# Accueil de déchets non dangereux externes sur les installations de méthanisation de la station d'épuration de Courtine

Demande d'autorisation environnementale  
Mémoire en réponse à l'avis de la MRAe n°2023APPACA29/3382

septembre 2023

**Figure 1 : PAC Risque d'inondation du Rhône - Extrait de la carte du zonage réglementaire**

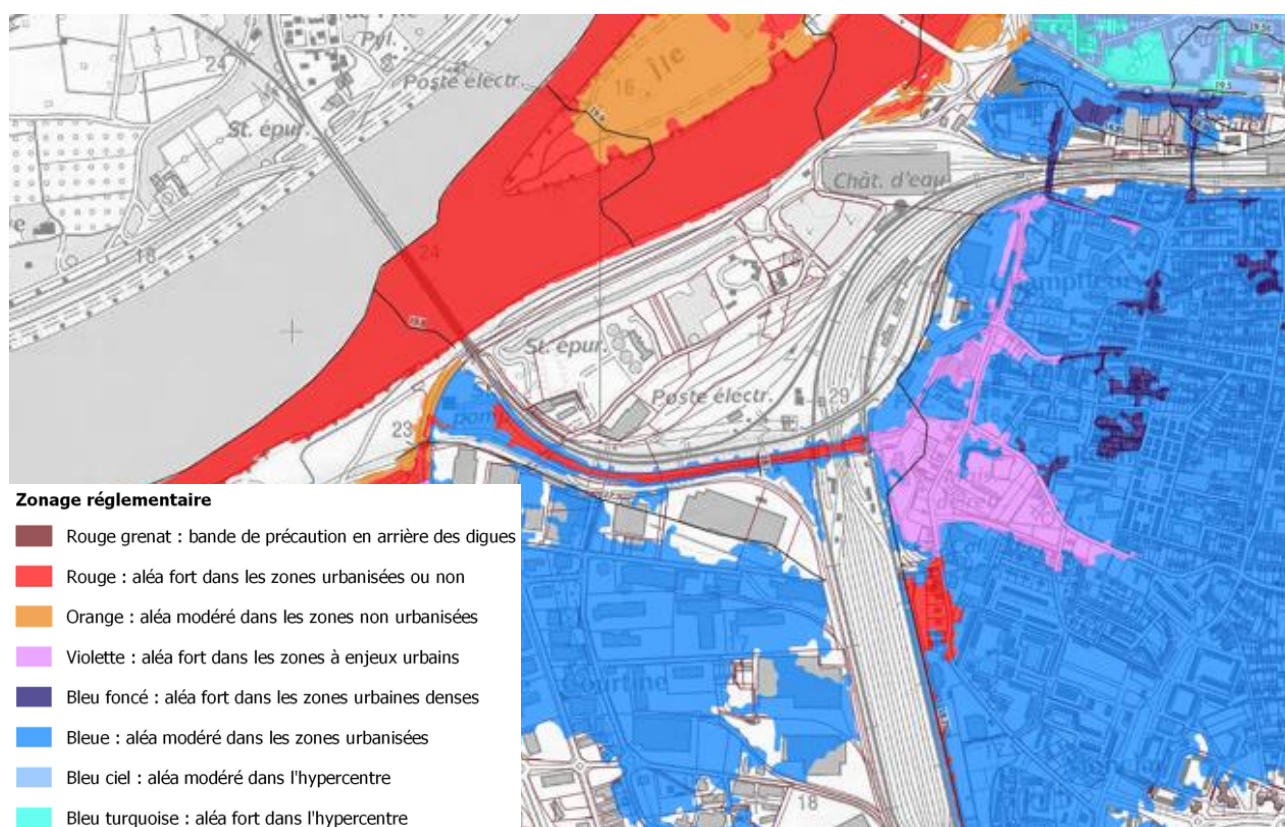
Comme précisé dans l'avis, le plan de prévention du risque d'inondation (PPRI) du bassin du Rhône (approuvé en 2000) est actuellement en cours de révision. Dans l'attente de la finalisation de ce document, un porter à connaissance a été notifié à la Commune d'Avignon le 15 novembre 2021. Ce document, dont un extrait est proposé ci-dessous, situe la station d'épuration en dehors des zones inondables.

**TRI Avignon, plaine du Tricastin et basse vallée de la Durance**  
**Extrait de la carte de synthèse débordement de cours d'eau**

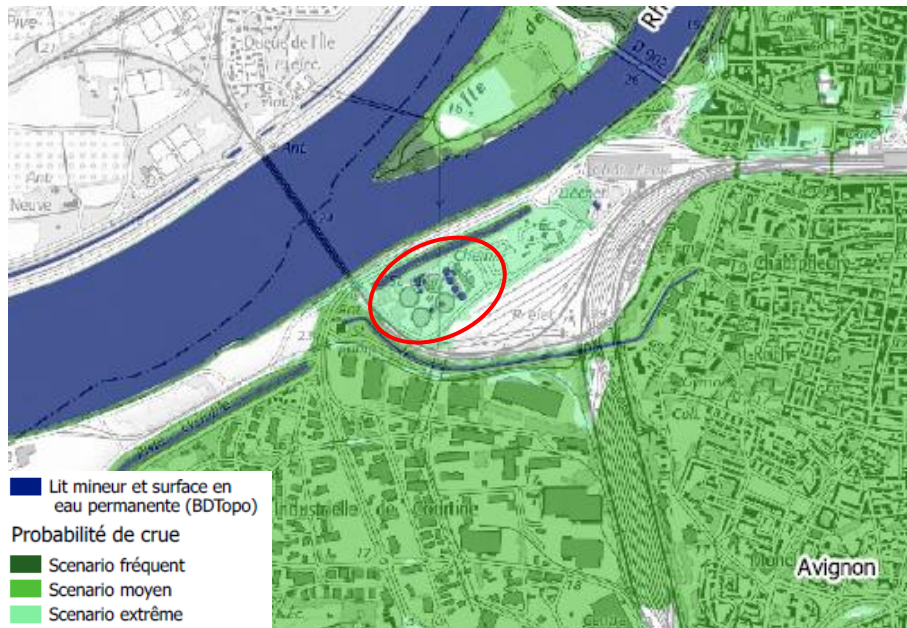
Dans le même temps, le zonage de la carte du TRI « Avignon, plaine du Tricastin et basse vallée de la Durance » montre que le site de la station d'épuration n'est répertorié en zone inondable que pour un « scénario extrême » correspondant à une crue de période de retour 1 000 ans environ.

**Données hydrauliques de la cartographie avec données adaptées à la configuration du secteur d'Avignon**  
**(cas de l'événement dit « moyen », période de retour comprise entre 100 et 300 ans)**

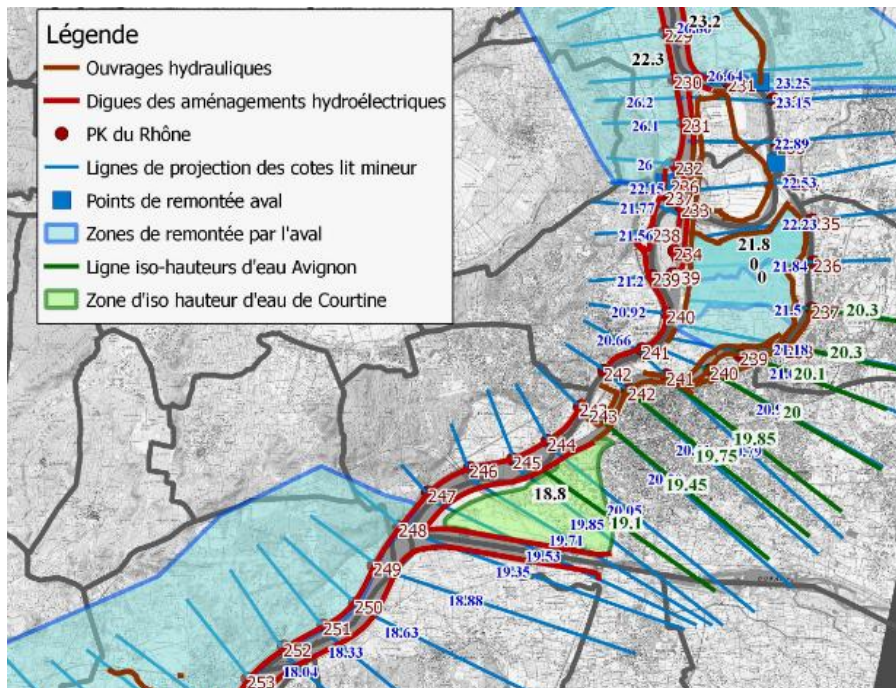
La carte ci-dessous explicite le principe suivi pour la cartographie des débordements du Rhône à Avignon en rive gauche :

- en bleu, figurent les cotes hydrauliques en lit mineur pour la crue moyenne ;
- en vert, figurent les cotes hydrauliques en lit majeur (inférieures aux précédentes du fait de l'application d'une décharge hydraulique).

On note que, pour un événement « moyen » ayant une période de retour comprise entre 100 et 300 ans, la hauteur d'eau atteinte sur le secteur de Courtine est de l'ordre de 18,8 mNGF. Cette cote est celle qui a été retenue pour le calage altimétrique de tous les ouvrages liés à la méthanisation. Ces derniers ne sont donc effectivement pas concernés par un tel événement. En outre, les armoires électriques présentes dans le bâtiment technique de la méthanisation et qui constituent les équipements les plus sensibles aux risques d'inondation, ont été calées à la cote 19,20 mNGF pour réduire la vulnérabilité globale des installations.
